**Avis de la mission régionale
d'autorité environnementale Hauts-de-France
sur le projet de forage pour l'irrigation
sur la commune de Nanteuil-le-Haudouin (60)
Étude d'impact de juin 2024**

n°MRAe 2024-8105

AVIS n° 2024-8105 rendu le 27 août 2024 par délégation de
la mission régionale d'autorité environnementale Hauts-de-France

Localisation des points de forage envisagés (source : étude d'impact page 11)

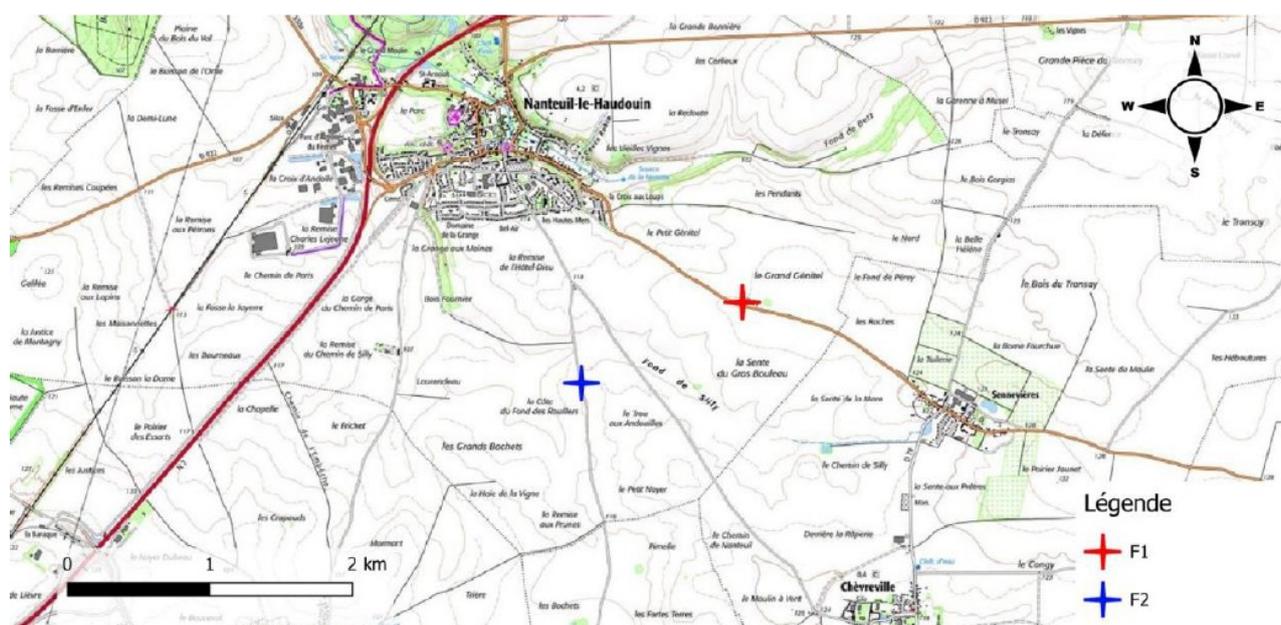
Selon l'étude d'impact le pétitionnaire envisage deux implantations. Le projet se focalisera sur le point F1 dans un premier temps, et le second forage F2 ne sera effectué qu'en cas d'échec du premier. L'exploitation utilisera les deux forages ou un seul selon les débits observés. La nappe d'eau souterraine captée est la masse d'eau de l'Eocène du Valois (HG104).

Le débit maximal attendu est de 120 m³/heure pour un volume annuel prélevé de 97 625 m³. Ce volume annuel est une moyenne des besoins estimés sur trois années. Cependant, il est nécessaire que la demande d'autorisation porte sur le volume maximal souhaité, et que les impacts soient étudiés dans des conditions majorantes. De plus, le dossier de cas par cas mentionnait un volume annuel de 195 000 m³, soit le double du volume sollicité dans le présent dossier, sans qu'aucune explication ne soit fournie sur cet écart important entre les deux projets.

L'autorité environnementale recommande de définir le volume annuel maximal prélevé et d'étudier les impacts à partir de ce volume maximal.

Aire d'alimentation de captage pour le Lutétien (source : étude d'impact page 63)

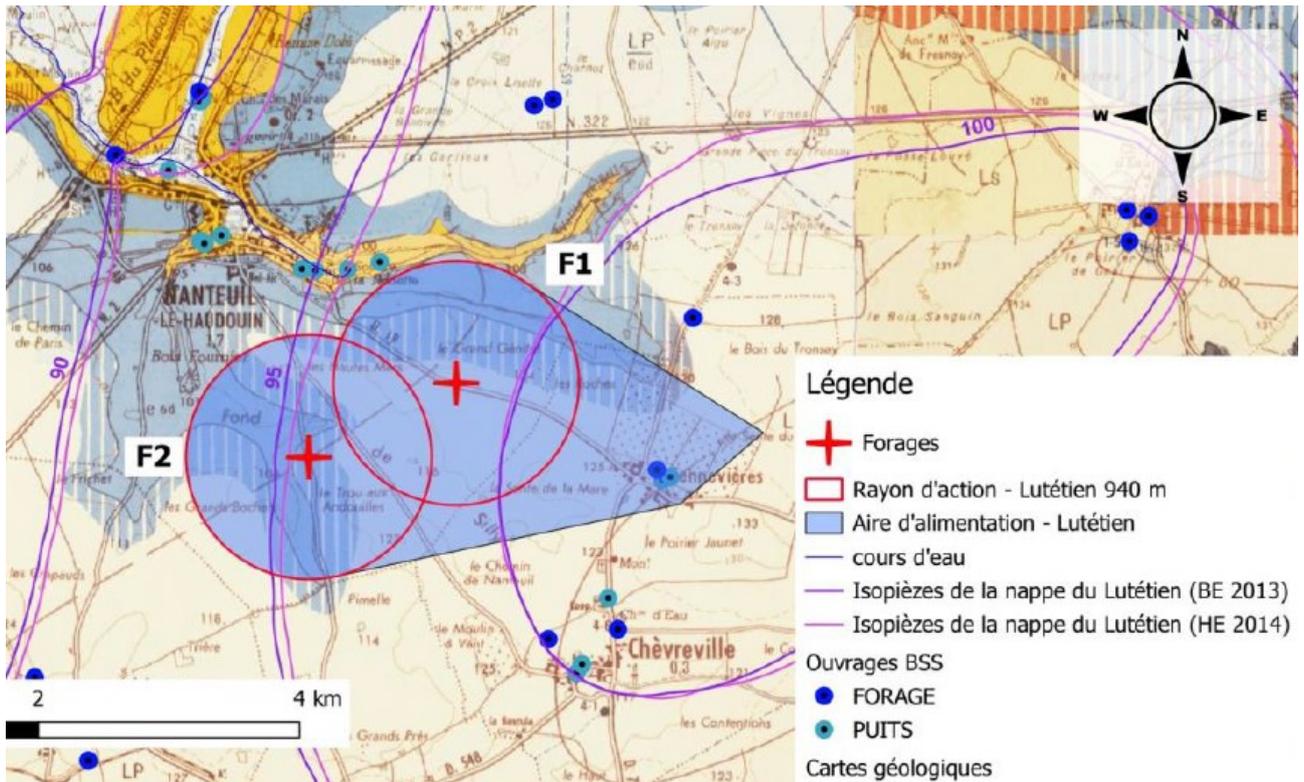
Les aires d'alimentation du projet de prélèvement sont définies page 63 et couvrent 6,9 km² et 118,7 km². Selon l'étude d'impact, elles relient le rayon d'action de l'ouvrage aux limites naturelles de la nappe (crêtes piézométriques, axe de drainage) en prenant en compte l'écoulement de la nappe. Les rayons d'action pour la définition de cette aire sont de 940 mètres pour le Lutétien et 5 759 mètres pour le Cuisien. Or comme mentionné avant, ce rayon d'action n'est pas représentatif des conditions d'exploitation.

- *revoir la délimitation de l'aire d'alimentation du projet après avoir estimé le rayon d'action sur la base de conditions d'exploitations représentatives et majorantes, sur lesquelles l'exploitant s'engage ;*
- *d'actualiser le cas échéant les éléments de l'étude d'impact influencés par l'emprise de l'aire d'alimentation du projet, sur la base de la nouvelle emprise après correction.*
